BPW-NEWS Allg 05-09

## Guarnizione ECO<sup>Seal</sup> per gli assali ECO<sup>Plus</sup> da 10 – 12 ton.

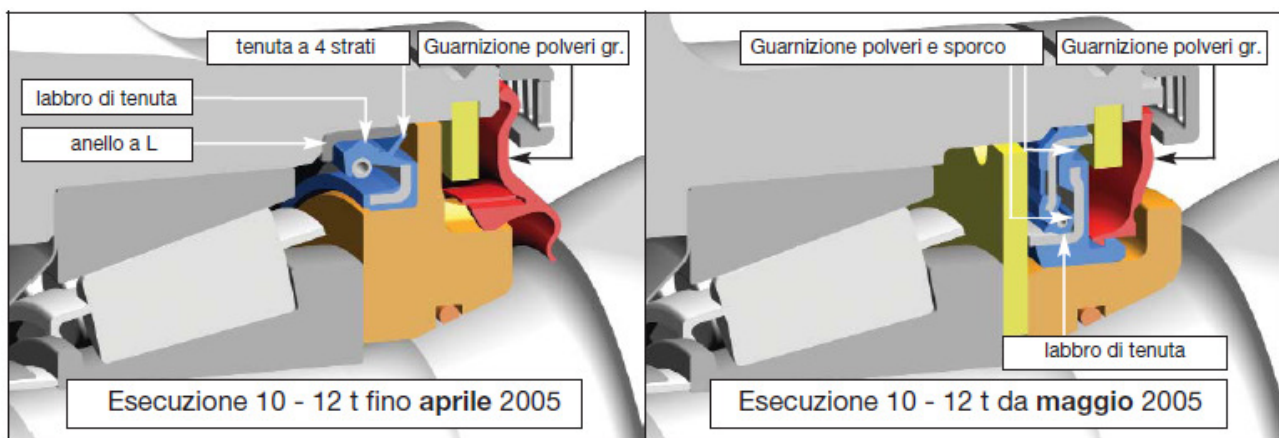
A partire da maggio 2005 la guarnizione BPW ECO<sup>Plus</sup> per assali da 10 a 12 ton viene sostituita dal nuovo sistema di guarnizione ECO<sup>Seal</sup>. Il concetto già testato della guarnizione ECO<sup>Plus</sup>, con una protezione dalle polveri grossolane e un labbro di tenuta dalle polveri sottili inserito a monte, è stato ulteriormente migliorato in alcuni punti.

Tra l'altro il labbro di tenuta primario non poggia direttamente sull'anello a L del mozzo, bensì su un anello integrato nella guarnizione stessa. Attraverso questo sistema costruttivo si è riusciti a ridurre considerevolmente la velocità periferica della guarnizione e di conseguenza l'usura. Inoltre il cuscinetto ruota è ancora più protetto dalla penetrazione di impurità grazie ai labbri di tenuta da polveri e sporco inseriti a monte.

- Labbro di tenuta precaricato, rivolto verso l'interno, con velocità periferica ridotta, minor carico termico e pertanto usura più limitata
- Resistenza all'attrito minore del 30% circa
- Grazie al labbro di tenuta primario, precaricato e rivolto verso l'interno, e alle due guarnizioni contro polveri e sporco inserite a monte, il mozzo risulta maggiormente protetto dall'ingresso di ogni impurità.
- Attraverso il metodo costruttivo a incastro il labbro di tenuta è ben protetto durante i service
- Labbro di tenuta primario precaricato con funzione di areazione, senza possibilità di aprirsi in caso di pressione inferiore.
- Stesso ingombro, pertanto possibilità di essere montato anche su assali precedenti.

NB: A causa del diverso ingombro la nuova guarnizione ECO Seal 02.5664.74.00 con il mozzo da 10 – 12 ton non può essere utilizzata nei vecchi mozzi. L'impiego della vecchia guarnizione nei nuovi mozzi è altresì impossibile a causa del diverso ingombro. Per l'utilizzo a ricambio rimane a disposizione il kit di riparazione esistente 09.801.06.27.0 con la vecchia guarnizione. I nuovi componenti saranno disponibili in futuro nel kit di riparazione 09.801.07.04.0.
